New Leaching Basins Required
Station | Side
358+00 | Left
358+00 | Right
702-B 1929 19 84
CURVE #23 (REVISED)
Δ 50°-26' Lt. (Approx.)
D 6°
R 955.0
T 449.7
L 840.6
E 100.6

Sheet 19 of 84
18

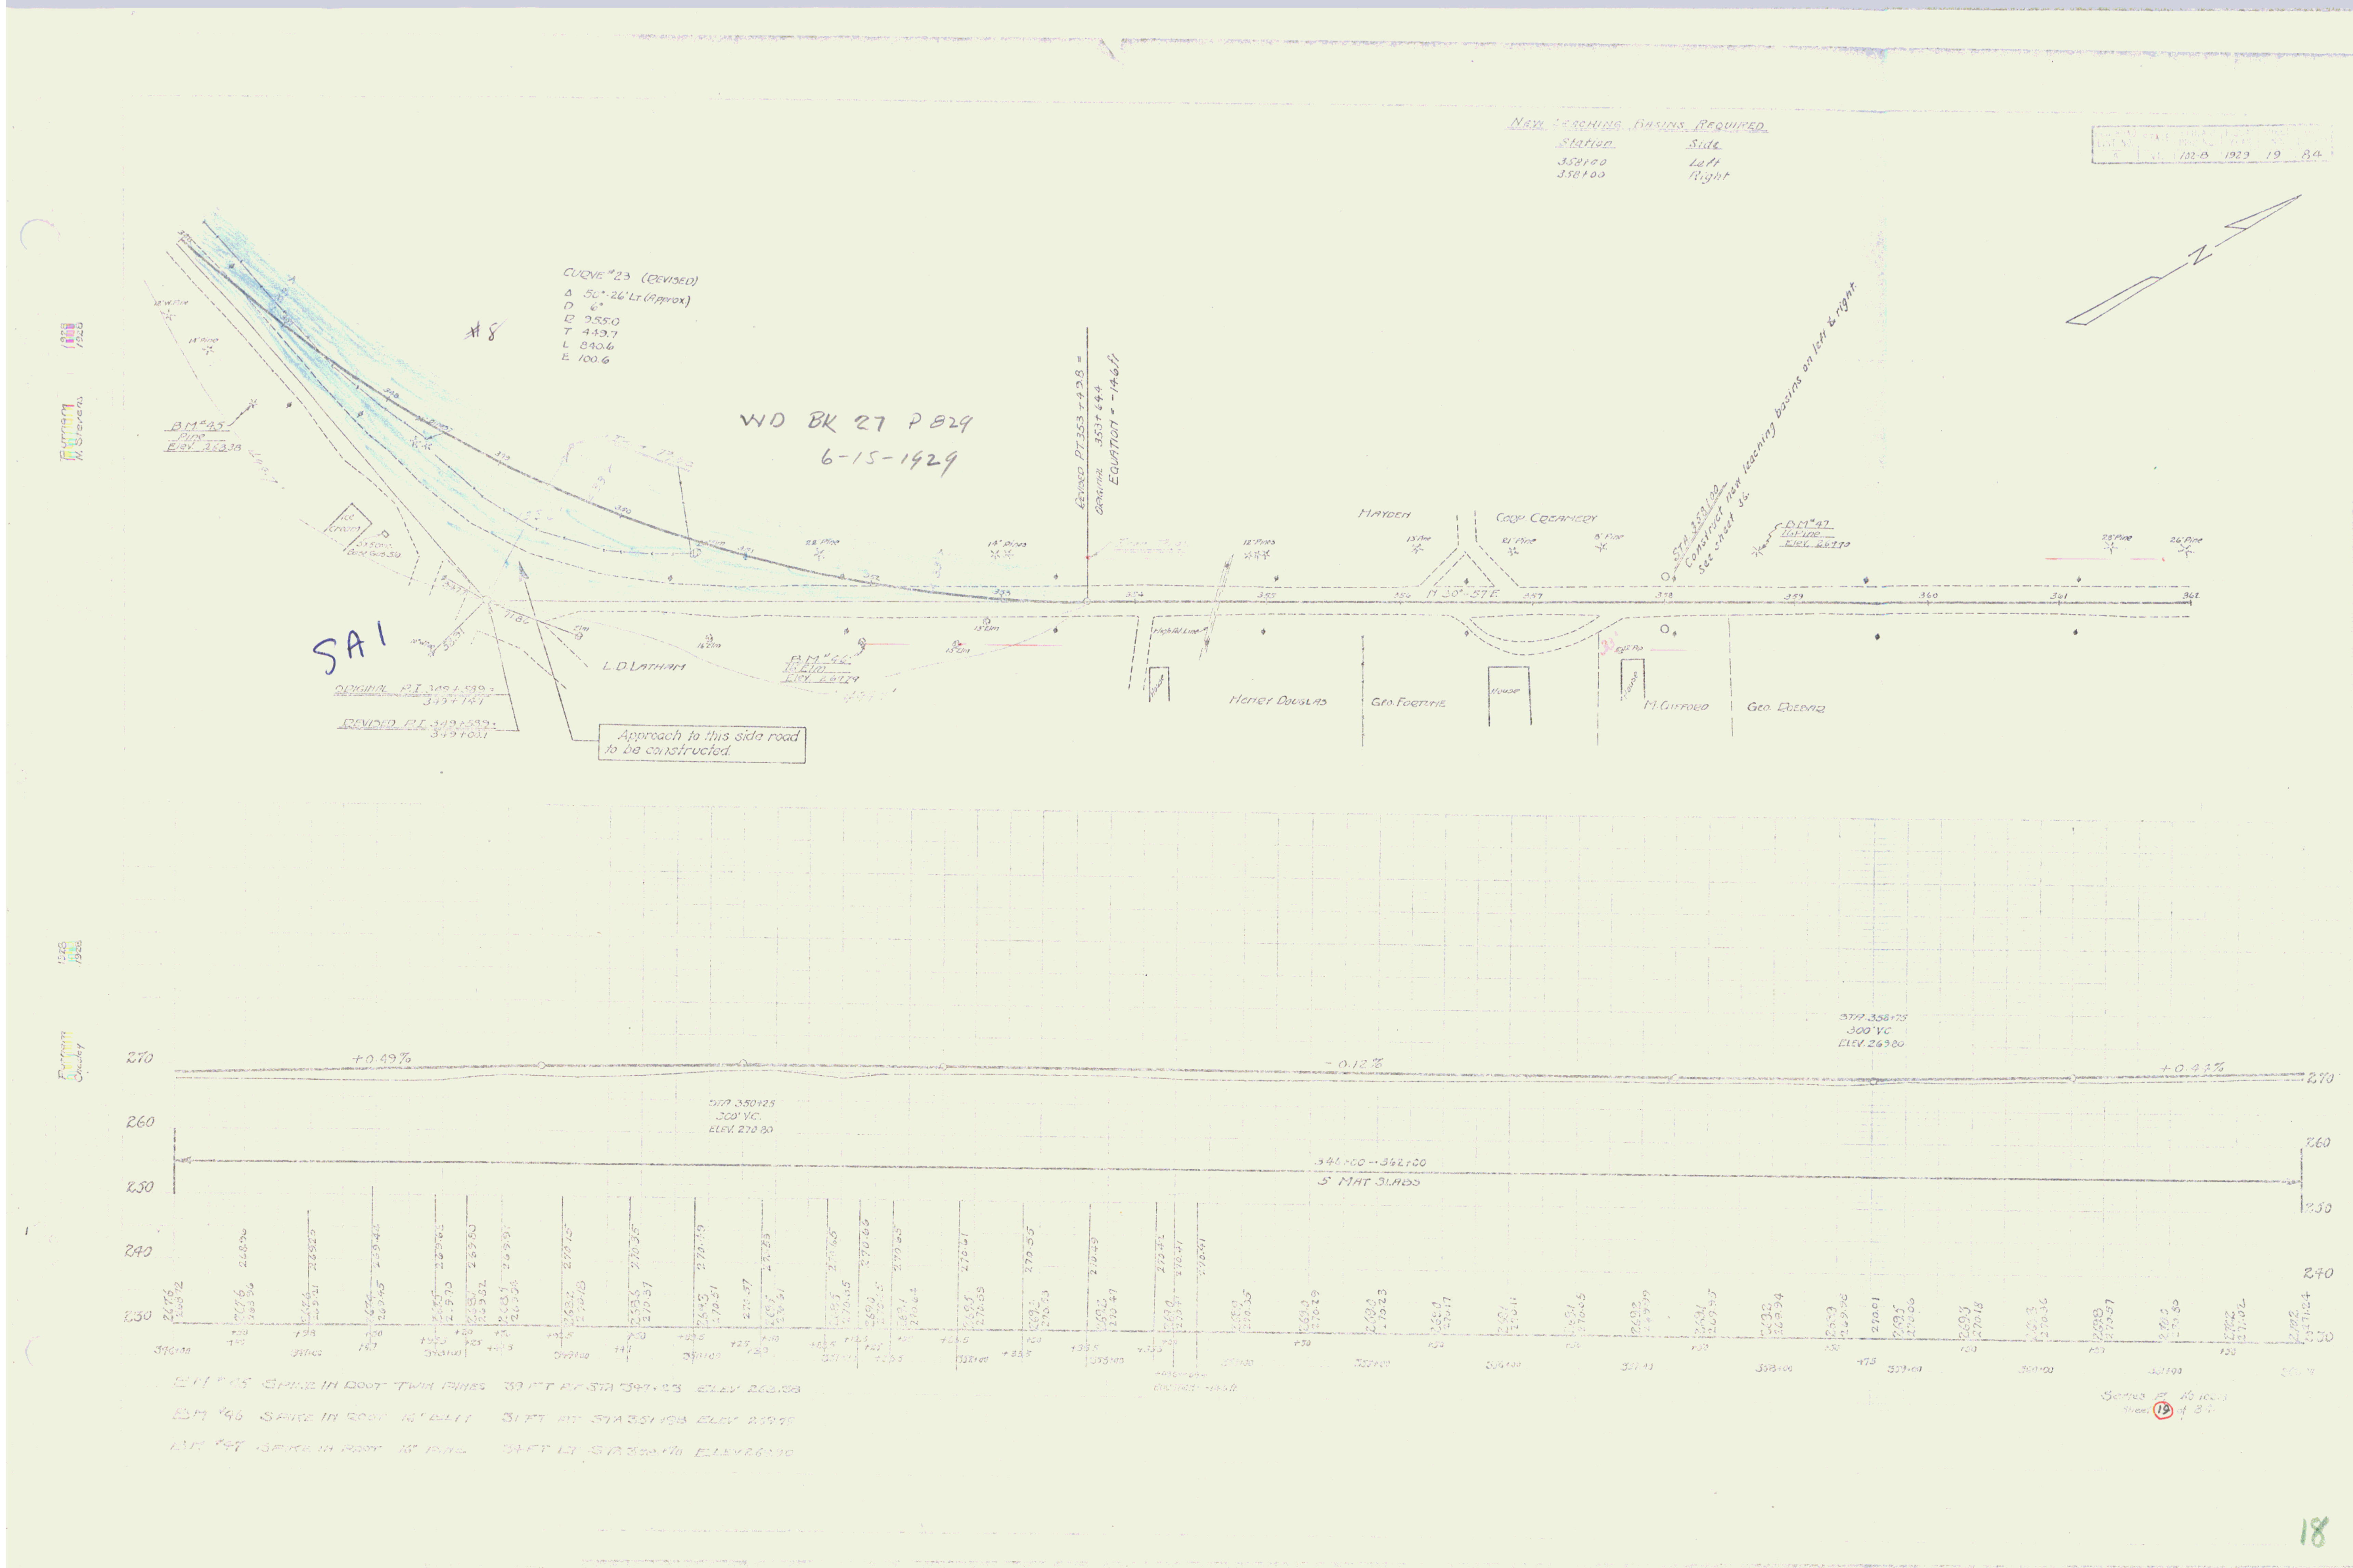
#8
WD BK 27 P 829
6-15-1929
REVISED PT 353+49.8 =
ORIGINAL 353+64.4
EQUATION = -14.6 ft
B.M. #45
Pine
Elev. 263.38
Ice cream
SA1
ORIGINAL P.I. 349+58.9 =
349+14.1
REVISED P.I. 349+58.9 =
349+00.1
Approach to this side road to be constructed.
L.D. LATHAM
B.M. #46
15" Elm
Elev. 269.79
MAYDEN
Coop. Creamery
N 30°-57' E
High Tel. Line
House
Henry Douglas
Geo. Fortune

M. Gifford
Geo. Roebar
STA 358+00
Construct new leaching basins on left & right.
See sheet 36.
B.M. #47
16" Pine
Elev. 269.90
28" Pine
26" Pine
+0.49%
-0.12%
+0.44%
STA 350+25
300' V.C.
ELEV. 270.80
STA 358+75
300' V.C.
ELEV. 269.80
346+00 — 362+00
5 MAT SLABS
270
260
250
240
230
BM #45 Spike in Root Twin Pines 39 FT Rt STA 347+23 ELEV 263.38
BM #46 Spike in Root 15" Elm 31 FT Rt STA 351+98 ELEV 269.79
BM #47 Spike in Root 16" Pine 34 FT Lt STA 358+70 ELEV 269.90
Series F No 1023
